Refuerzo para Land Rover: 6 nuevos brazos de suspensión MEYLE-HD

adecuados para Land Rover Discovery III a partir del año 2004 y Range Rover Sport a partir del año 2005

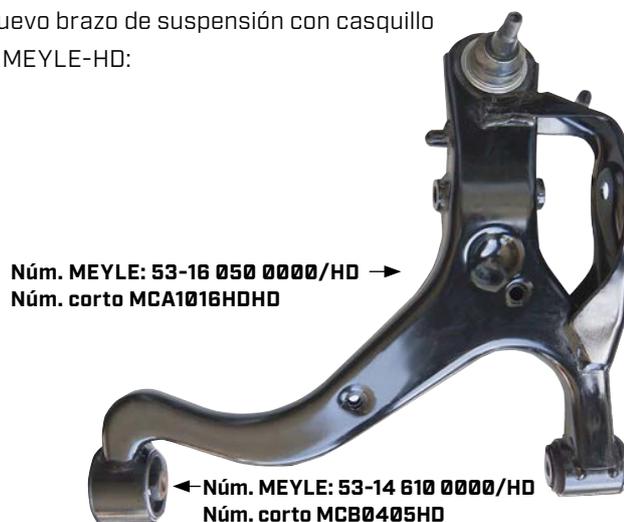
Con el objetivo de compensar los puntos débiles de la construcción original, los ingenieros de MEYLE han desarrollado 6 nuevos brazos de suspensión MEYLE-HD. En ellos, el casquillo hidráulico original ha sido sustituido por un casquillo de caucho macizo, de calidad MEYLE-HD. Como el casquillo de caucho macizo no requiere líquido, no puede fallar a causa de una falta de estanqueidad como la versión original. En consecuencia, los brazos de suspensión MEYLE-HD tienen una mayor vida útil y cuentan con una garantía de 4 años.

- sustitución del casquillo hidráulico empleando un casquillo de caucho macizo en los 6 brazos de suspensión MEYLE-HD
- casquillo de cojinete MEYLE-HD, sustituible por separado (Núm. MEYLE: 53-14 610 0000/HD, Núm. corto MCB0405HD)
- no puede fallar prematuramente a causa de una falta de estanqueidad
- empleo de elastómeros de alta calidad: reaccionan elásticamente en los movimientos de tracción/presión y luego vuelven a recuperar su forma original.

Para finalizar la sustitución de los brazos de suspensión se debe realizar una medición de ejes. Sustituir los casquillos de caucho macizo únicamente en posición de carga y siempre en todo un eje. Observar las indicaciones del fabricante.
